改善箇所説明図

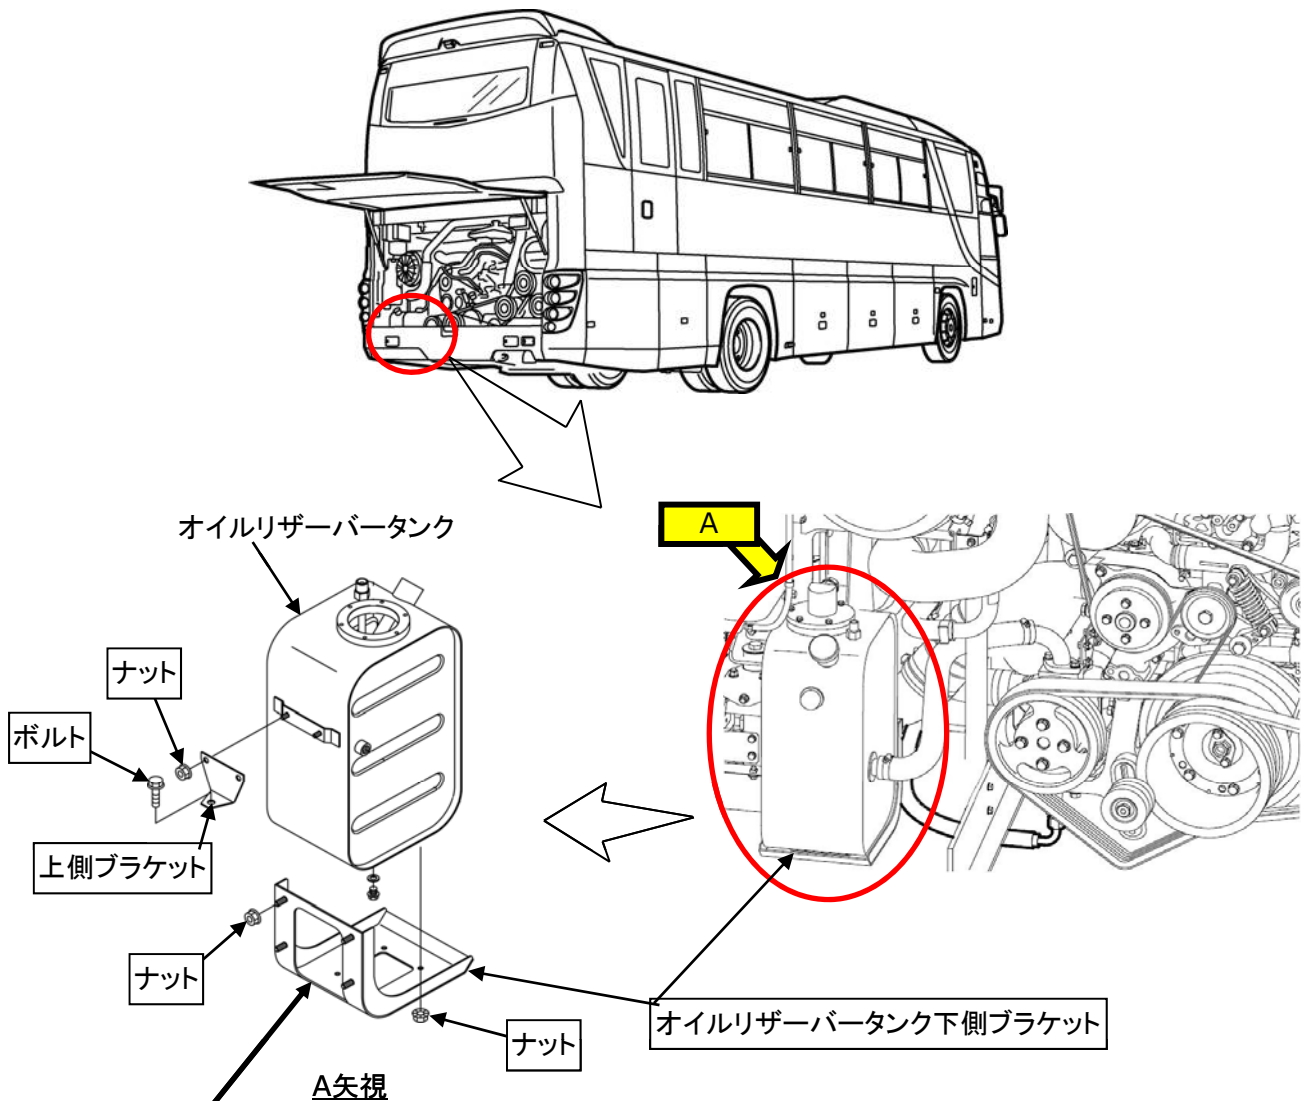
基準不適合発生箇所

大型観光バスにおいて、油圧式ファンドライブ用オイルリザーバータンクを固定しているブラケットのうち、下側ブラケットを誤って薄い板厚の材料で製造したため、走行中の振動で上側ブラケットに亀裂が生じる場合がある。そのため、そのままの状態で使用を続けると、下側ブラケット、オイルリザーバータンクに亀裂が生じ、最悪の場合、オイルリザーバータンクが脱落するおそれがある。

改善の内容

全車両、下側ブラケットを良品に、上側ブラケットを新品に交換するとともに、当該ブラケットのボルト、ナットを全て新品に交換する。

識別：下側ブラケット付近のフレームに白色ペイントを塗布する。
